► **E136 Dombås - Vestnes**

E136 Veblungsnes: Kontrollrapport for soneutredning i tiltaksklasse K4

Oppdragsnr.: **52207298** Dokumentnr.: **52207298-RIG-UAK-02** Versjon: **J01** Dato: **2023-04-12**

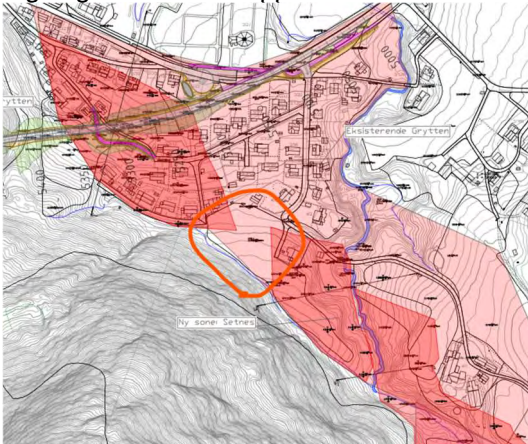
22	Befaring	Befaring er dokumentert i rapport GTK-RAP-0003.	1	L
23	Skredmekanismer, løsne- og utløpsområder	Dette er tilfredsstillende vurdert.	1	L
24	Avgrensning av soner	Avgrensning og oppdeling av kvikkleiresoner er komplisert i dette området, og man kan ha mange meninger om dette – både avgrensninger og antall soner. KPR har diskutert dette muntlig med PRO i flere omganger. Som en kommentar, legger KPR til at i grensedragningene mellom kvikkleiresoner vil utløpsretning ved kvikkleireskred avhenge av hvor man får et initialskred, og i hvilke dybder man får videre skredutvikling. Det ser f.eks. ut som kvikkleire kan forekomme fra 14-15 meter dybde i posisjon 2208. Dette punktet ligger mellom sonene Grytten og Setnes. Omfang av sprøbruddsmateriale synliggjøres godt i tegning 10 i GTK-RAP-0002, men for bevisstgjøring av befolkningen av	2	L

Nr.	Kontrollpunkt	Kommentar/Merknad	Kategori	Status
		<p>kvikkleirens utbredelse i området (mange ser kanskje bare på kart i NVE Atlas) anbefaler KPR at sonene her utvides slik at de grenser til hverandre. Se utsnitt fra tegning 12 i nevnte rapport.</p>  <p>Svar ERA Geo AS 16/02/2023: Det er skrevet i rapporten at det er kvikkleire i hele området, men at ikke alt er en kvikkleiresone eller et fareområde. Vi mener at det ikke er i tråd med NVE 1/2019 å gjøre slike konservative grep som anbefalt over her. Vi mener dette vil være svært negativt for de som bor her. Videre er kommunen veldig på i alle spørsmål om kvikkleire. Vi mener at soneinndelingen skal være som den er.</p> <p>Kommentar Norconsult AS 16/02/2023: Utredning av kvikkleiresoner vurderes utført i tråd med regelverk. KPR tar svar til etterretning, og krever ikke endringer i avgrensning. Problemstilling er belyst og svart ut. Merknad beholdes lukket.</p>
